Einspritzleitungen für Audi 5Zyl bis 1995

Autor: Jürgen Ende

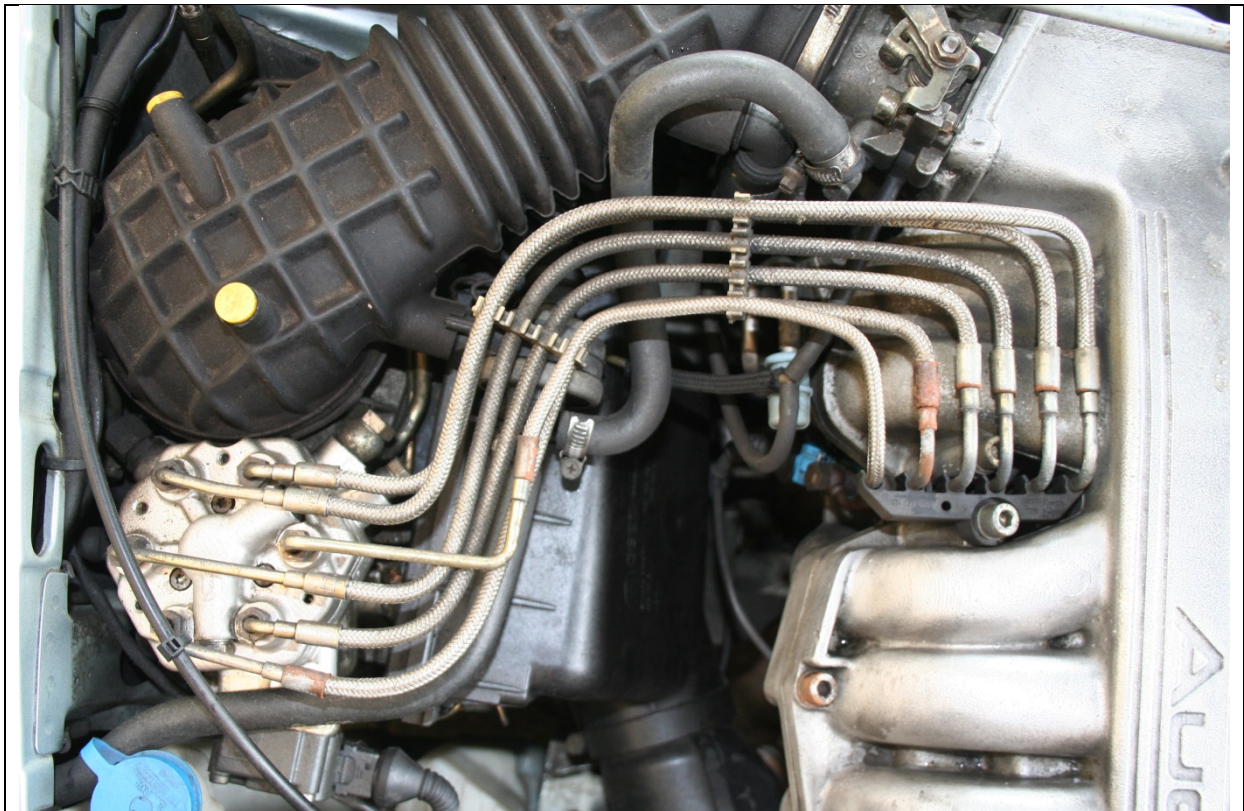
Ihr zurückgesendeter Leitungssatz hat zwei gekennzeichnete Leitungen. Diese sind an den Verschraubungen undicht und nicht verwendbar.

Dies ist das Aussehen in einem Audi 100, typ44, Modell: ab 1989.

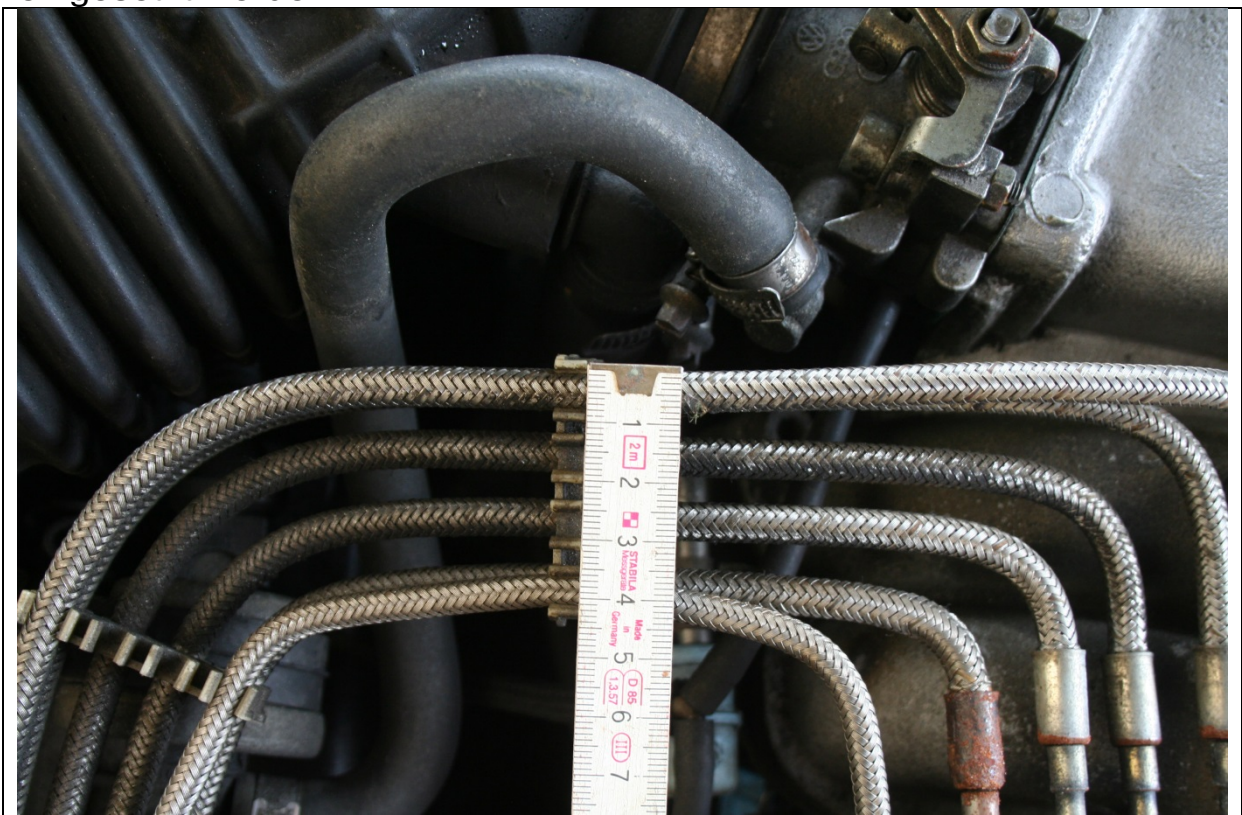
Hier können nur an Stelle der Verpressung Verschraubungen eingesetzt werden.

Modifikationsvorschlag

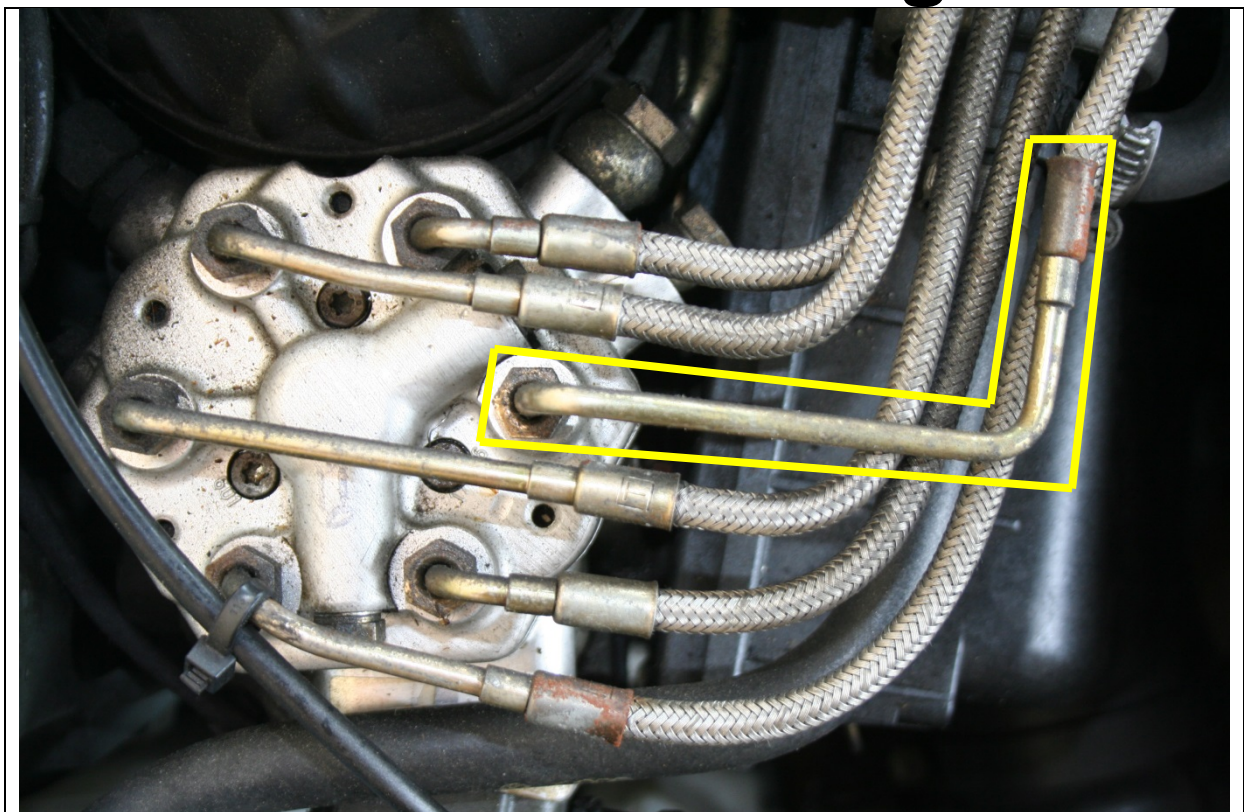
Als Vorlage würde ich die gelb markierte Leitung nehmen und alle anderen Massivleitungen verlängern.

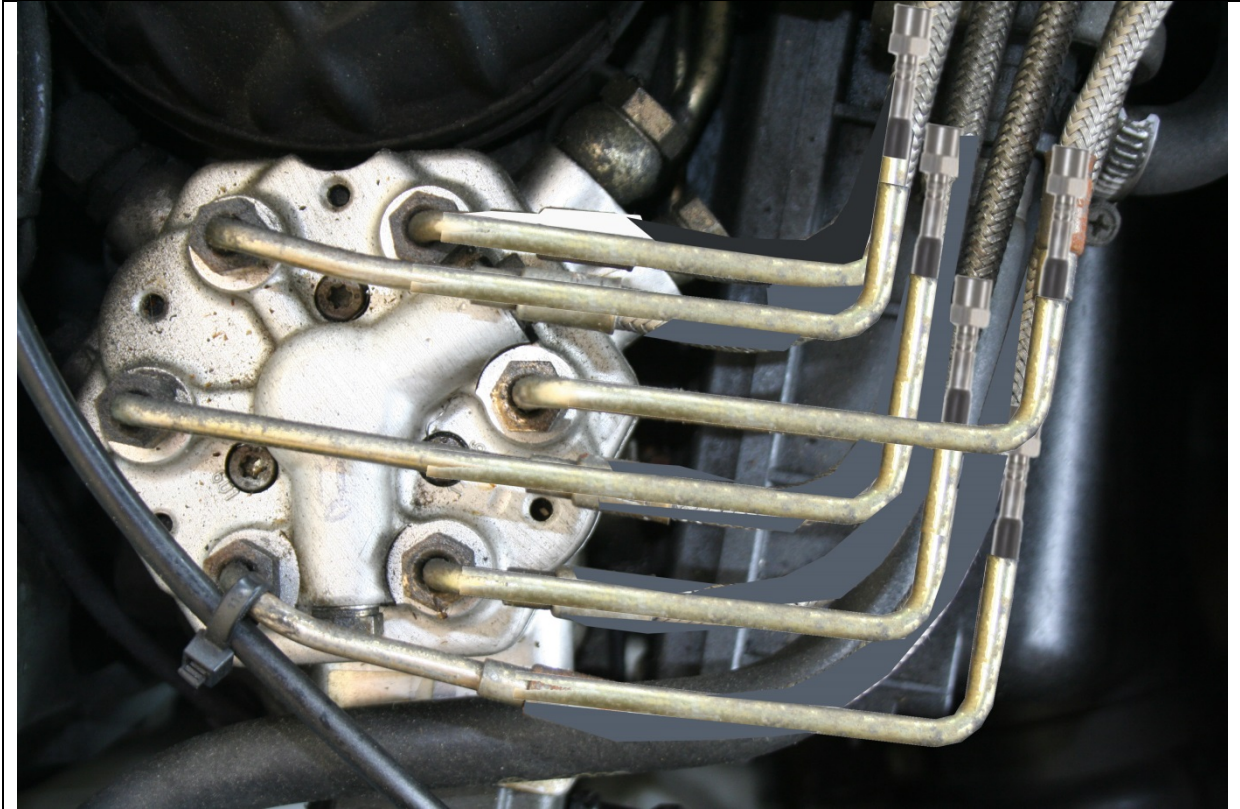
Die genaue Position der Kupplungen kann angepasst werden um für alle Flexleitungen auf die gleiche Länge zu kommen. Dies ist nur eine Veranschaulichung,
